# VARIANTE ALL'INTERVENTO DI RIQUALIFICAZIONE, RISTRUTTURAZIONE E AMPLIAMENTO DEL RESIDENCE ALBERGHIERO MOSELLA

SOTTOMARINA, VIA SAN FELICE N.3

## RELAZIONE ILLUSTRATIVA

Studi per la testata nord (gennaio – marzo 2016)

SOLUZIONE ADOTTATA PER LE COPERTURE, IN OTTEMPERANZA ALLE PRESCRIZIONI REGIONALI DEL 19/01/2016

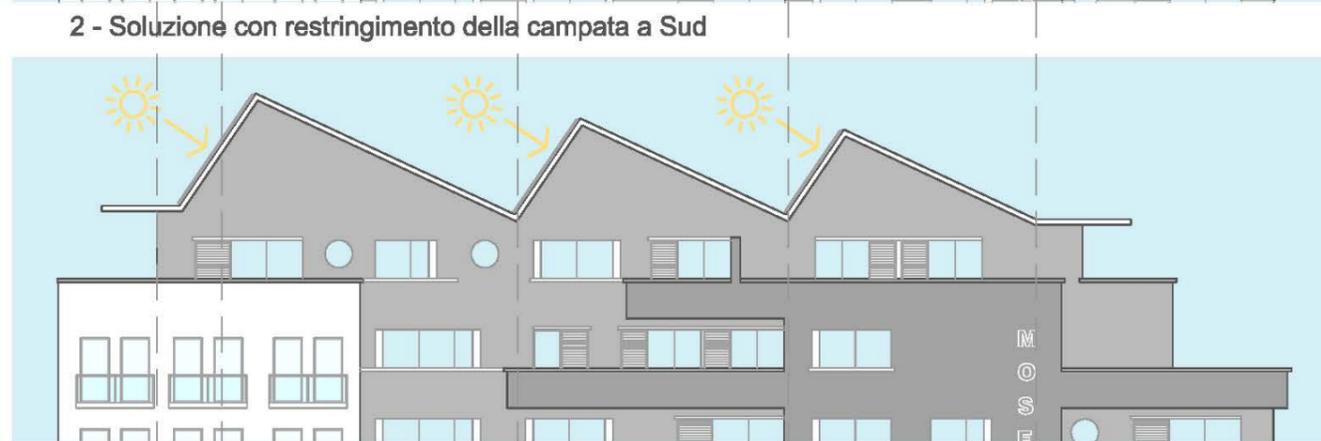
- nell'articolazione della copertura venga rivista con particolare riguardo il rapporto con il contesto esistente, evitando quindi le falde a shed e sviluppando la soluzione n. 3; inoltre venga abbassata la quota di colmo, che ora risulta eccessiva in particolare nel rapporto con la vicina batteria;

Relativamente al tema della copertura a falde inclinate del nuovo corpo di fabbrica, e parzialmente di quello esistente, viene proposta la soluzione anticipata nella Relazione Integrativa del 7 gennaio (v. disegno a pagina 14, "Inclinazioni possibili delle falde", soluzione numero 3), così come richiesto nel parere regionale sopra citato. Nella soluzione finale la copertura ha conservato l'andamento "a vela", mantenendo la differenziazione altimetrica dei colmi delle tre campate con andamento decrescente verso nord, e cioè in direzione della batteria. La copertura è stata ulteriormente abbassata, portando la quota interna dei tre compluvi ad un'altezza di m 2.40, collocandoli in corrispondenza dei servizi dell'ultimo piano.

La copertura delle falde è in lamiera (colorata, per non differenziarsi cromaticamente da quelle in laterizio comunemente adoperate nell'intorno). Le falde sporgono dalle pareti dei lati lunghi dell'edificio proteggendolo dalle intemperie; lo spessore delle parti sporgenti sarà minimo (15-20 cm), in modo da conferire leggerezza e ariosità alla copertura, assecondandone visivamente il movimento delle falde.

L'abbassamento della copertura nella soluzione definitiva (marzo 2016)

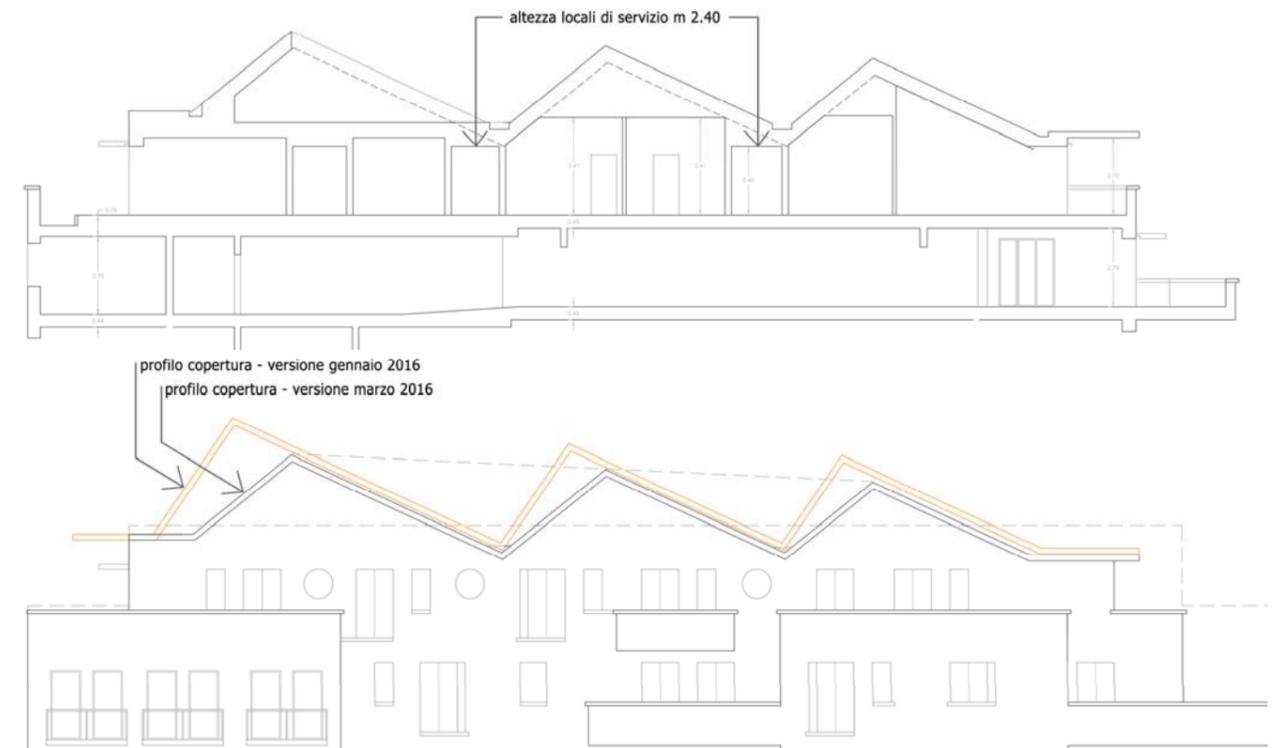
- si rileva inoltre che il sistema di coperture "a vele", pur sviluppato come richiesto, secondo la soluzione n. 3 del progetto iniziale, non comporta un sostanziale abbassamento dell'edificio volto ad una maggiore integrazione nello skyline dell'edificio esistente lungo il fronte acqueo che termina con il volume a sviluppo orizzontale della Batteria;

Variazione delle bucatore sul fronte orientale (orizzontali, gennaio 2016; verticali, marzo 2016)

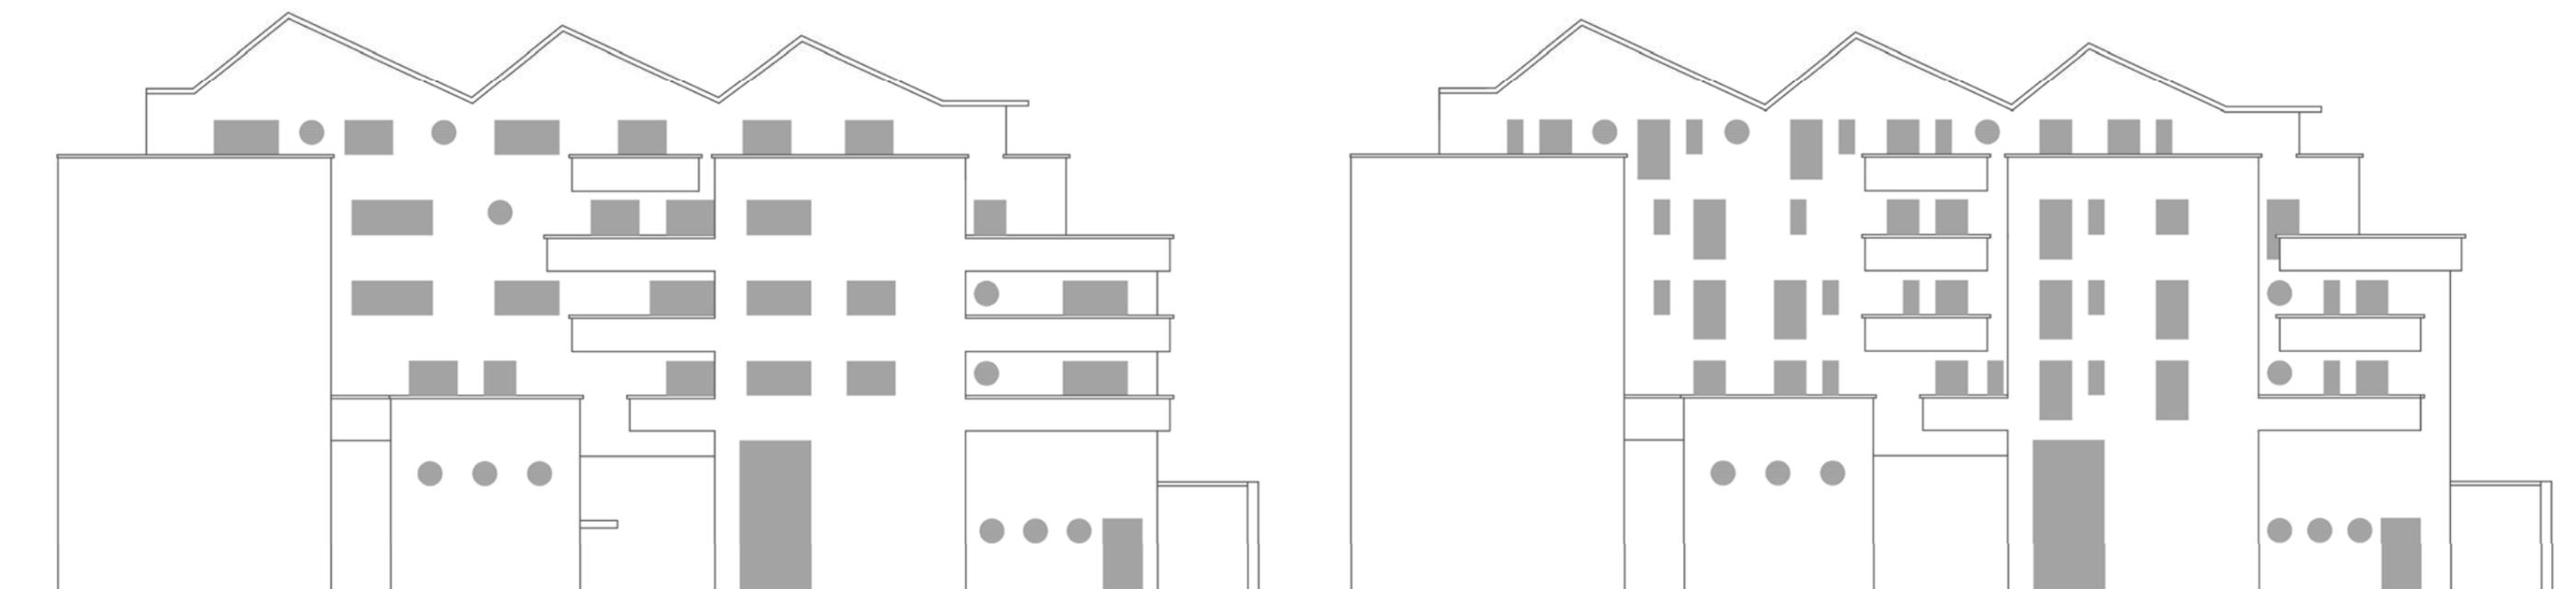
- il linguaggio formale non risulta modificato mantenendo la pluralità di elementi di caratterizzazione: balconi, aggetti, forma delle finestre, ecc..

Come si è detto la variante propone una diversa finitura per l'esterno dell'edificio: non più, anzitutto, i mattoni faccia a vista, che non fanno parte delle consuetudini architettoniche locali, quanto piuttosto finiture murarie ad intonaco: con tinteggiature che potranno essere desunte da quelle più ricorrenti nell'intorno edificato, ma anche se del caso immaginate in rapporto alle funzioni e alle circostanze nelle quali l'intervento si colloca (il blu e il bianco della soluzione presentata sono stati provvisoriamente proposti in riferimento al contesto eminentemente nautico che caratterizza l'area di intervento; lo stesso vale per le finestre rotonde previste per i locali di servizio). In ogni caso differenziandone le coloriture nei diversi corpi di fabbrica (o nei diversi "strati" nei quali le pareti d'ambito si elevano), per riscattare l'edificio da quell'uniformità e ripetitività che caratterizza il progetto approvato.

In questa stessa prospettiva sono stati definiti i caratteri delle forometrie e dei serramenti esterni, riconducibili a due tipologie: porte-finestre sulle terrazze apribili a scorrere, e quindi posizionate sul filo esterno dei muri, e avvolgibili sulle finestre, posizionati invece su un filo più interno per poter dare una sagoma svasata verso l'esterno (a 45°) alle spallette, che amplia l'angolo delle visuali verso l'esterno dagli ambienti interni; tutti i serramenti sono sempre e comunque dello stesso colore bianco, qualunque sia quello degli intonaci esterni. I davanzali delle finestre e i parapetti delle terrazze saranno in pietra bianca bocciardata di grande spessore (la stessa pietra se è possibile dei murazzi esterni). Nella versione definitiva di progetto il taglio delle finestre è stato ripensato adottando un andamento verticale per le forometrie in alternativa a quello orizzontale previsto nella soluzione iniziale. Quest'operazione è risultata compatibile con la necessità di rispettare i parametri di illuminazione e areazione di tutte le stanze e di tutti gli ambienti abitati.

## 8. Il corpo di fabbrica per i servizi della darsena

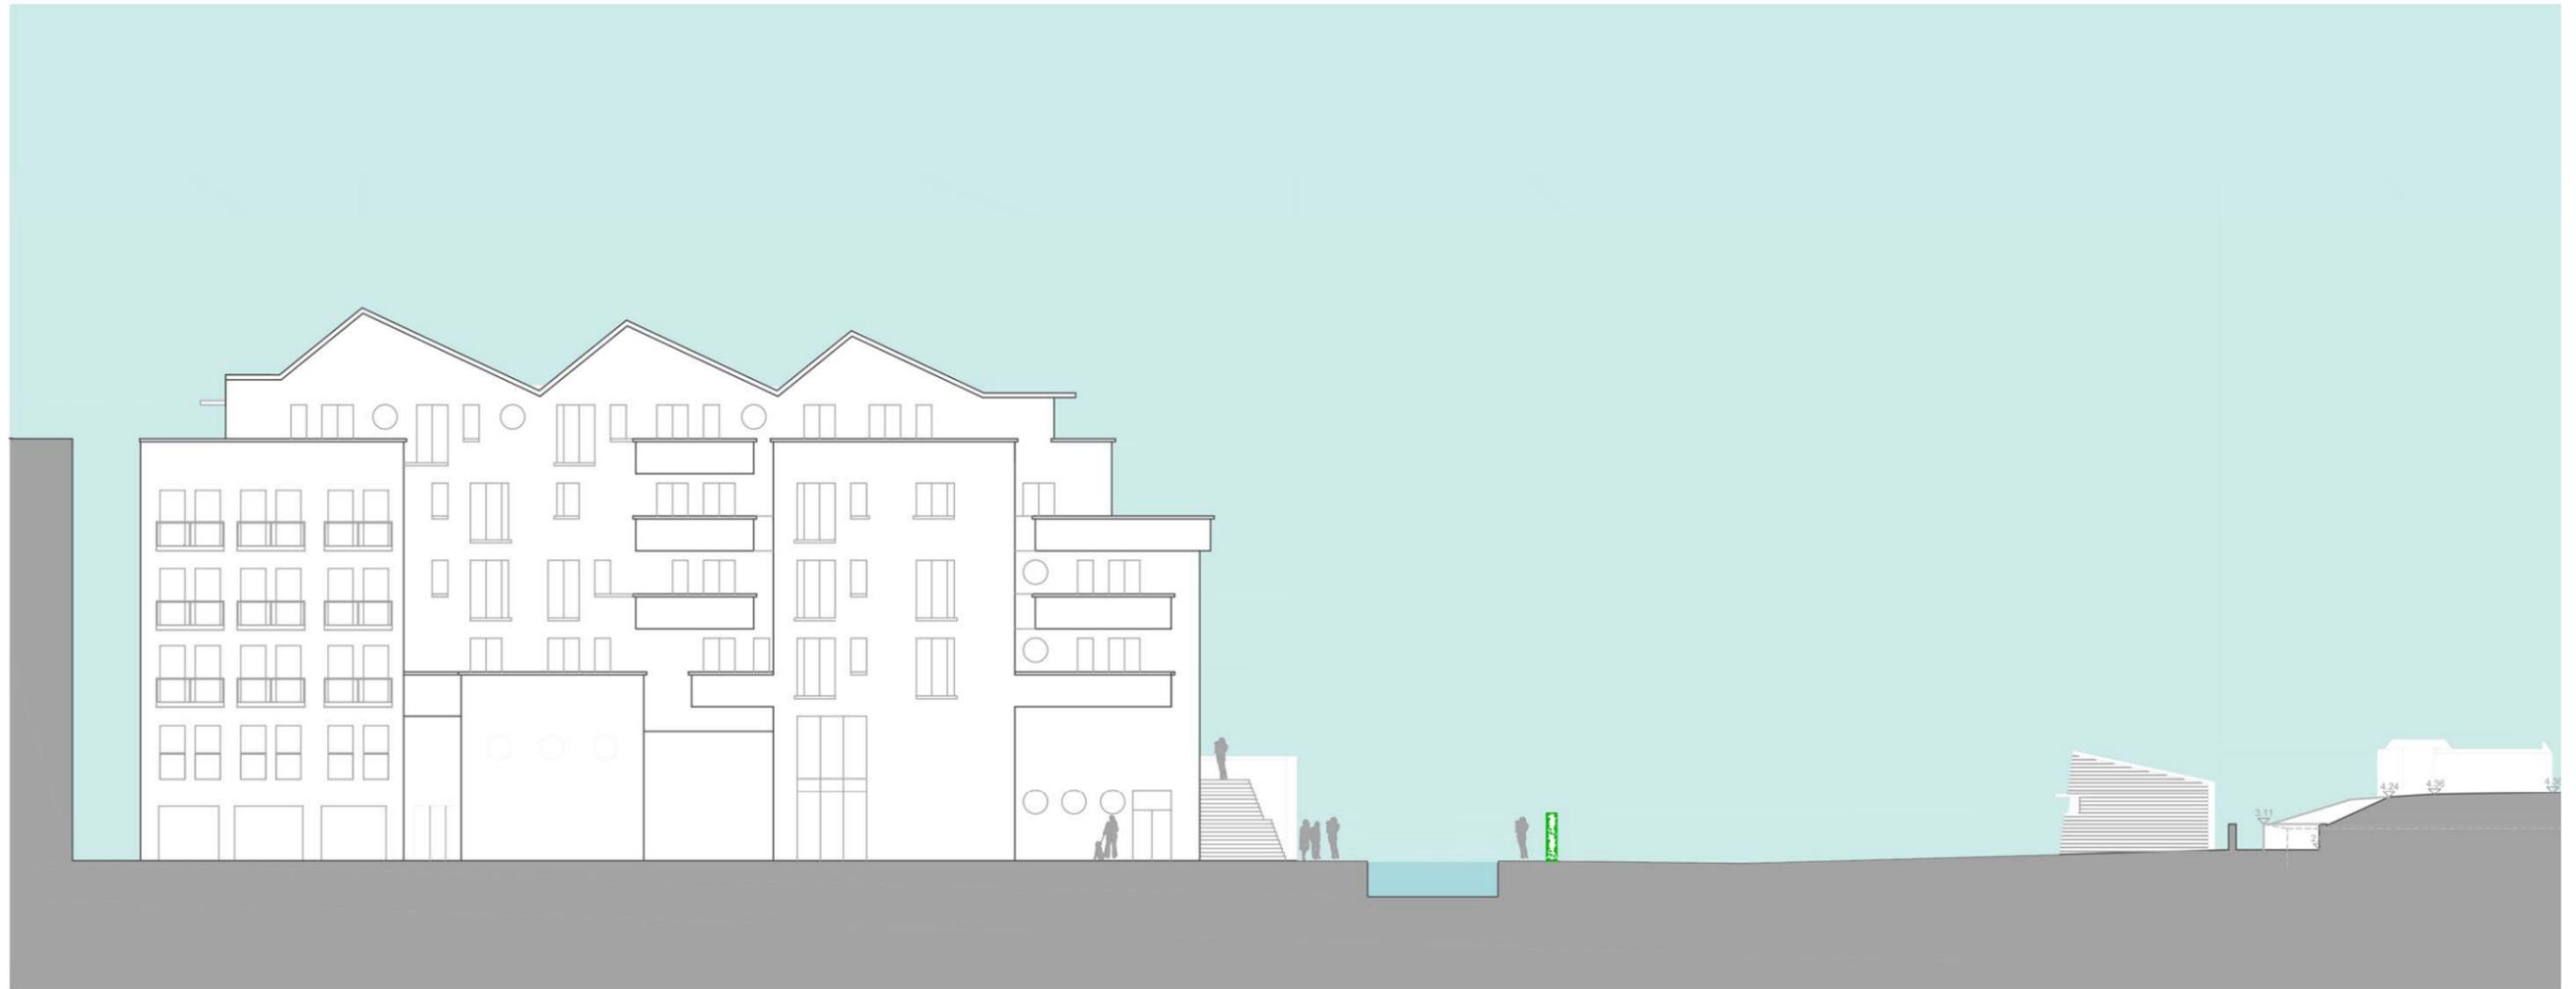
- vengano approfonditi con elaborati di dettaglio i caratteri dell'edificio a servizio della darsena, riducendo il volume e curando il rapporto con la vicina batteria.

La nuova soluzione progettuale proposta attutisce notevolmente l'incidenza volumetrica rispetto a quella del progetto a suo tempo approvato, eliminando alcune funzioni previste (magazzino), riducendone altre (servizi igienici e ufficio), e diminuendo di conseguenza lunghezza, larghezza ed altezza.

La configurazione di questo edificio si rapporta specificamente con la presenza dell'ex Batteria. Infatti:

- la forma planimetrica dell'edificio scaturisce da un'analisi attenta dei tracciati visuali che caratterizzano l'area di intervento, traendo partito dal fronte settentrionale del rilevato erboso e dal fronte orientale del manufatto esistente (ex bunker) sulla sommità del rilevato stesso;
- la copertura è costituita da un tetto verde erboso, ed è leggermente inclinata per assumere un aspetto corrispondente a quello dell'ex Batteria;
- il fronte sud rivestito in pietra, così come il muro antistante che delimita il basamento meridionale della Batteria; la pietra bianca (pietra d'Istria) richiama altresì il tratto dei Murazzi posto all'ingresso della Darsena;
- la pavimentazione del percorso di ingresso viene unificata fino alla banchina sul bordo lagunare, con l'impiego dello stesso materiale già esistente (porfido) nel primo tratto.
